Hoogheemraadschap van
Rijnland

Legger oppervlaktewateren 2018

Nota van beantwoording

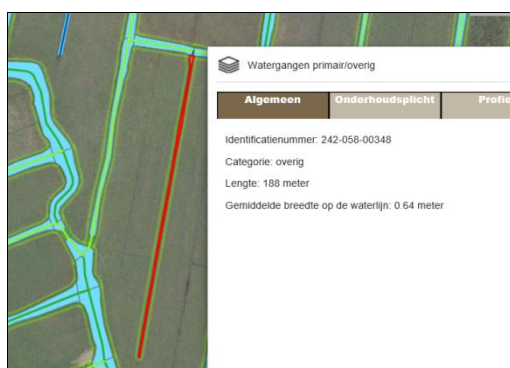
Deze ondiepe droogvallende greppel hoort niet in de legger thuis. Hij wordt wel jaarlijks geschoond.

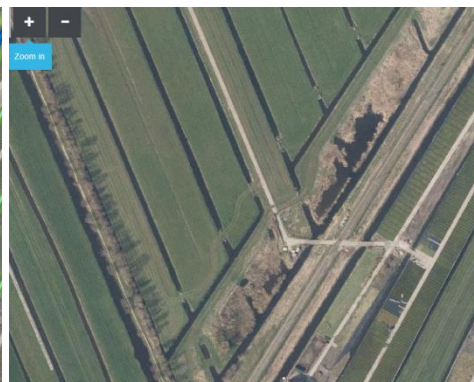
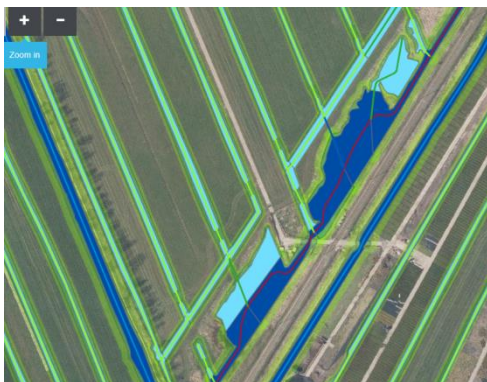
Deze drooggevalen greppel in Westeinde hoort niet in de legger thuis. Het betreft 045-058-00574, 045-058-00599 en 045-058-00647.

Dit plekje in Westeinde is door veenrot ontstaan. Dit wordt niet onderhouden, we willen hier juist land. Het hoort niet in de legger thuis.

Oppervlaktewater 045-058-00574, 045-058-00599, 045-058-00647:

Op de luchtfoto 2007 stond hier wel water, maar is inmiddels helemaal verland. Heeft voor het watersysteem weinig nut. Wordt dan ook uit legger verwijderd.

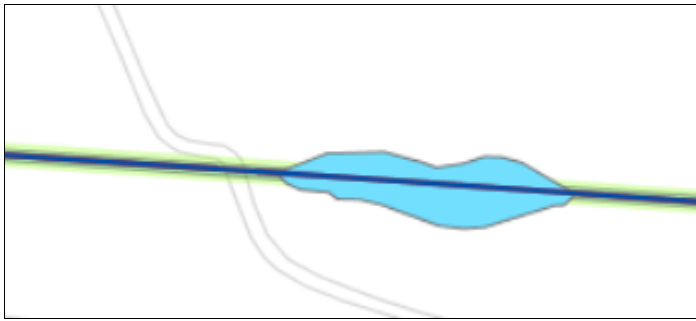
249-058-00829 heeft geen duiker aan de oostkant, deze sloot loopt dood.

249-058-00829, langs de natuurvriendelijke oever vindt geen beheer in de watergang plaats. De doorstroming blijft behouden.

249-058-01261, langs de natuurvriendelijke oever 20% begroeiing laten staan. Dit is al schriftelijk afgesproken met de gebiedsmanager van Rijnland.

Oppervlaktewater 249-058-00829:

Wordt aangepast. Laatste stukje van de as afhalen en duiker op 'niet meer aanwezig' zetten. De watervlakken van de natuurvriendelijke oever worden als natuurvriendelijke oever opgenomen en het oppervlaktewater zelf gewoon door laten lopen in het midden.

Oppervlaktewater 249-058-01261:

De natuurvriendelijke oever is al als afzonderlijk vlak opgenomen. Het oppervlaktewater in de legger gaat alleen over het watervoerende deel en dat is al heel smal hier.

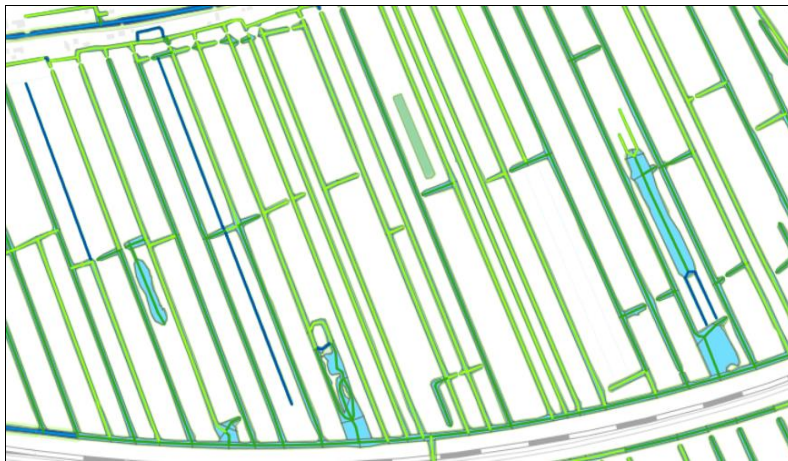
249-058-02319, de sloot ten noorden van het speeleiland mag verlanden. Deze wordt gefaseerd uitgemaaid. De sloot loopt aan de noordkant niet door, zie de luchtfoto. 20% van de vegetatie laten staan.

249-058-02040: klein stukje van 17 meter, hier ook 20% van de vegetatie laten staan. De doorstroming blijft behouden.

Oppervlaktewater 249-058-02319:

Hier is iets misgegaan. Dit oppervlaktewater ligt niet bij het speeleiland. Het oppervlaktewater wat wordt bedoeld is 249-058-02337. Dit was een fout in de koppeling van het vlak aan de as.

Betreffende oppervlaktewater is onderdeel van de speelplek en wordt dan ook uit de legger gehaald.

Oppervlaktewater 249-058-02040:

Als de wens aanwezig is om op bepaalde locaties meer begroeiing te laten staan, dan dienen hier nadere (maatwerk) afspraken met Rijnland over te worden gemaakt.

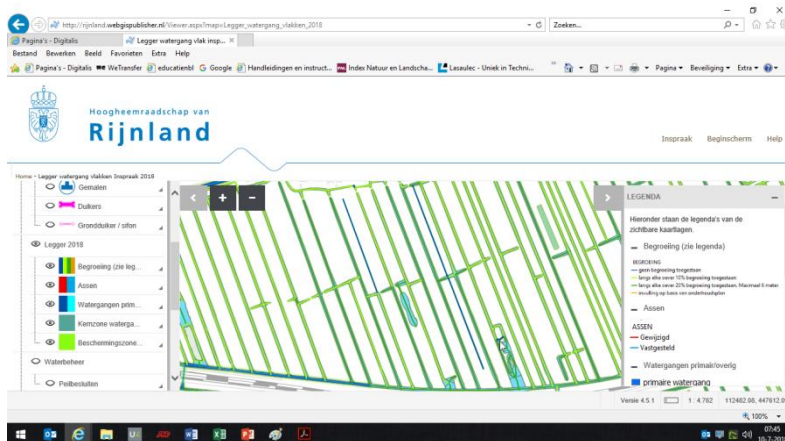
Enkele ondiepe greppels in polder Stein staan donkerblauw op kaart, met een voorgeschreven profiel, en geen begroeiing toegestaan. Dit klopt niet (is op luchtfoto te zien).
Het betreft 254-058-00284, -01566, -01563, -00240 en -00759

Nummer 254-058-00913. Bij de aanwijzer staat “geen begroeiing” aangegeven. Op deze plaats ligt geen sloot.

Oppervlaktewater 254-058-00284, 01566, 01563, 00240, 00759:

Dit zijn inderdaad greppels. Ze worden uit de legger gehaald.

Oppervlaktewater 254-058-00913:

Dit is een beetje een vreemd gebied, met dichtbegroeide eilanden. Op de foto 2007 was hier duidelijk water te zien maar op de 2017 luchtfoto is het deels verland. Goede kans dat hier nog meer gaat verlanden waarmee er oppervlaktewater verdwijnt. Hierover dienen nadere (maatwerk) afspraken met Rijnland te worden gemaakt.

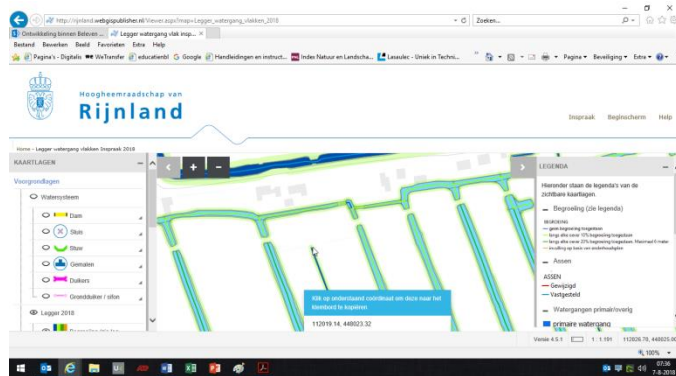
Bij de aanwijzer is een sloot aangegeven rondom een eilandje. Deze wordt ieder jaar geschoond met de maaikorf, maar is zeer smal. (< 1 m1)

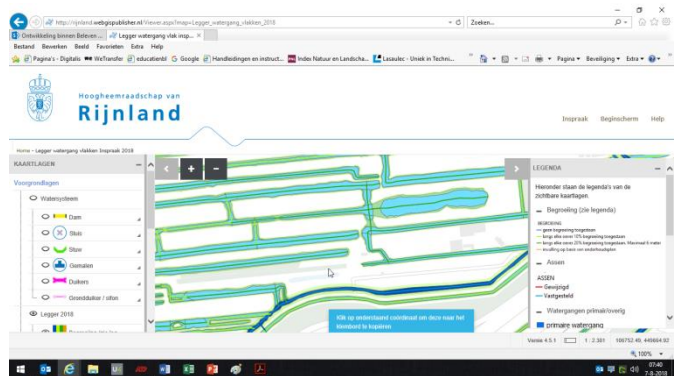
Overdwars bij de aanwijzer is een sloot gegraven in 2015. Dit is al meerdere malen aangegeven bij Rijnland. Breedte wateroppervlak is 3 m1.

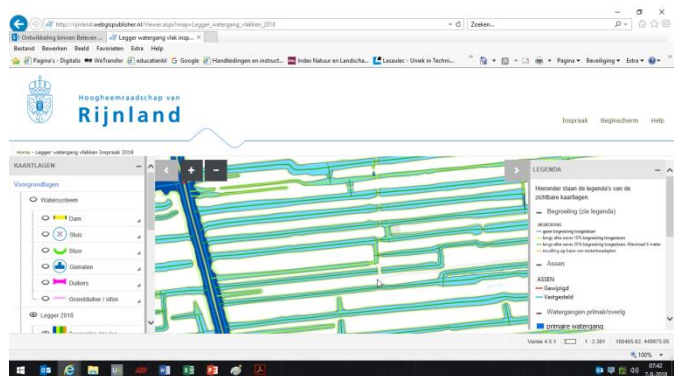
In de polder Bloemendaal is de gegraven sloot niet opgenomen en ingetekend. Ter hoogte van de aanwijzer.

Ontbrekende oppervlaktewater Bloemendaal (nabij 011-058-01013-01):

Oppervlaktewater is bekend. Bij de vorige kartering is een deel van het oppervlaktewater niet meegenomen doordat deze slecht zichtbaar is op de luchtfoto. Dit zal bij een volgende leggeractualisatie worden meegenomen.

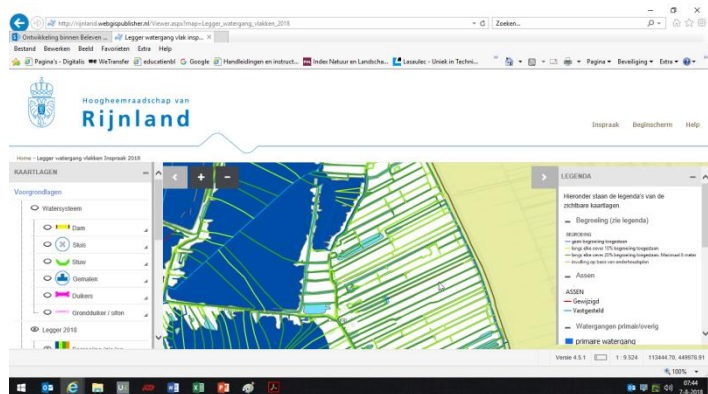
Bij de aanwijzer is ook een sloot gegraven, dit is gemeld bij Rijnland.
